SCHLEIFER

KA200-----A

KA200, KA210, KA210E, KA220, KA220E, KA230, KA23E, RO600, 11666, 24639 Multi-Schleifer

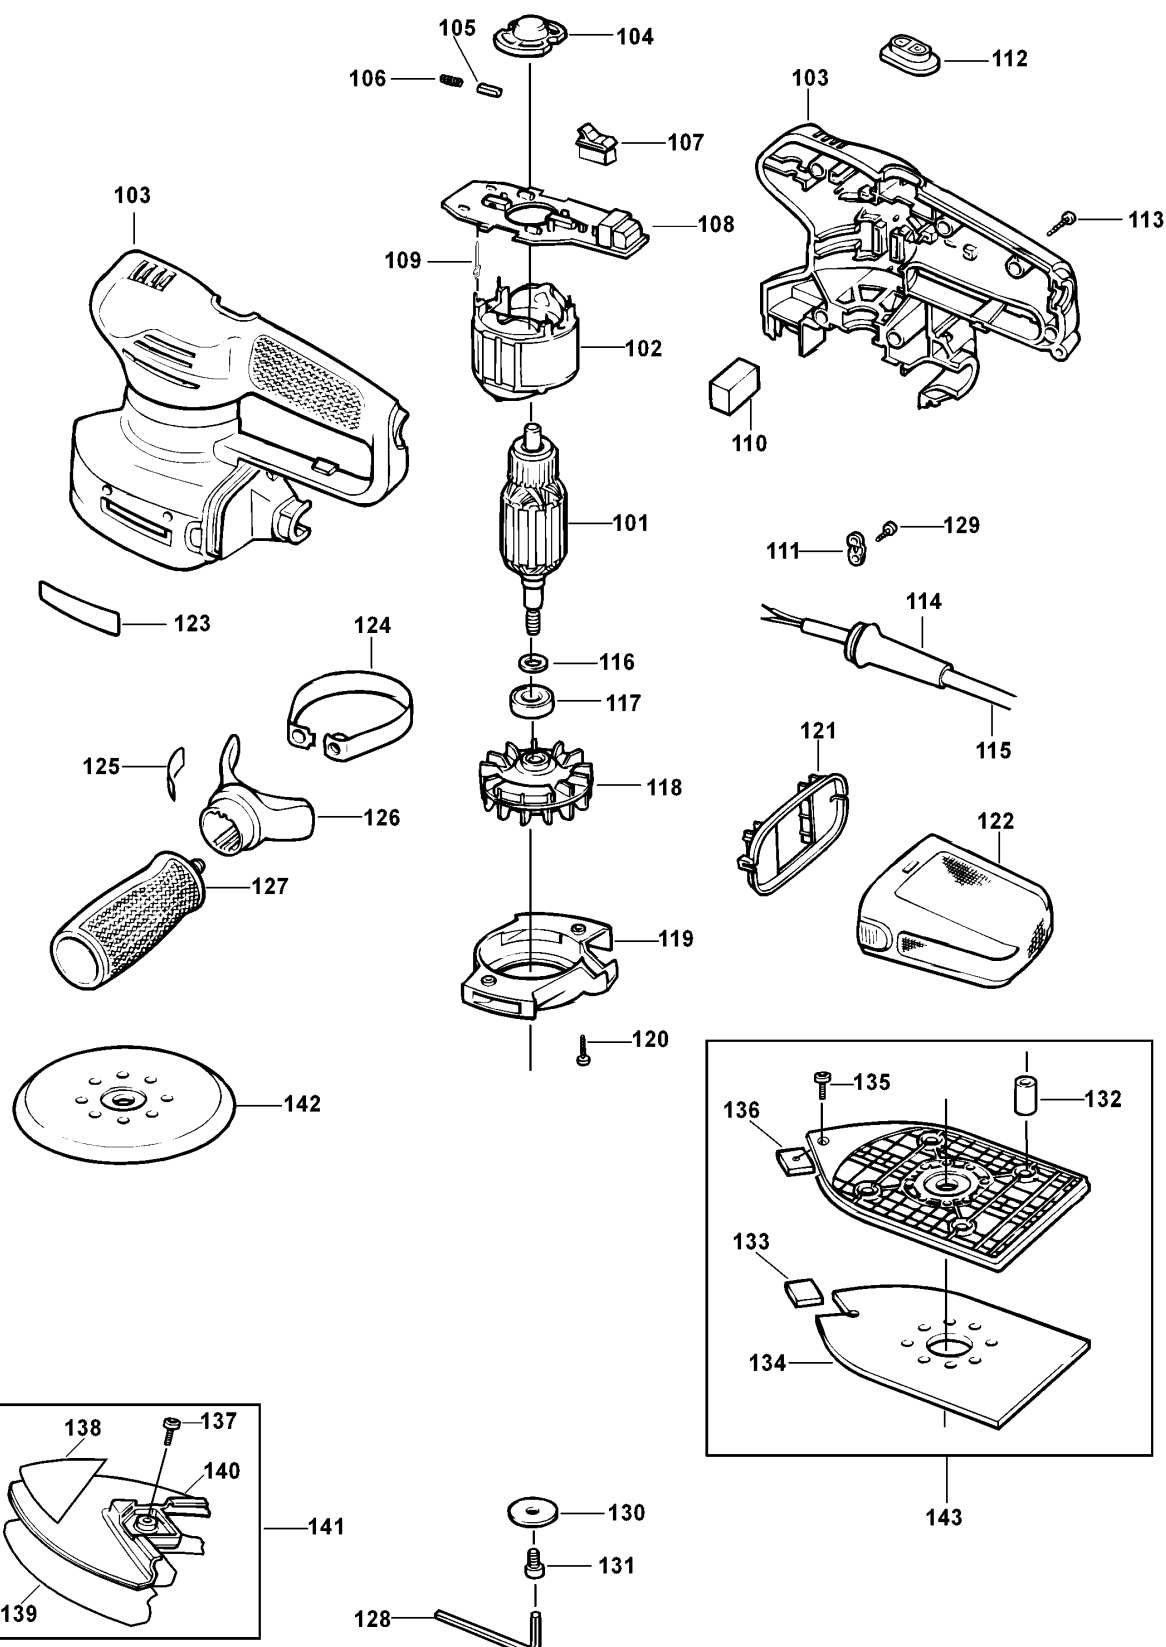
Ab Datumscode 10-97

Eine Kostenersparnis wurde durch die Eliminierung der Unterlegscheibe (Teil 116) und die Erweiterung der Ankerwelle um 1 mm eingeführt. Beim Montieren eines neuen Ankers an Einheiten mit einem Datumscode bis 9-97, die Unterlegscheibe, Teil 116, entfernen. Wenn ein neuer Anker zusammen mit Teil 116, Unterlegscheibe, eingebaut wird, sprühen Funken, bis die Bürsten eingebettet sind.
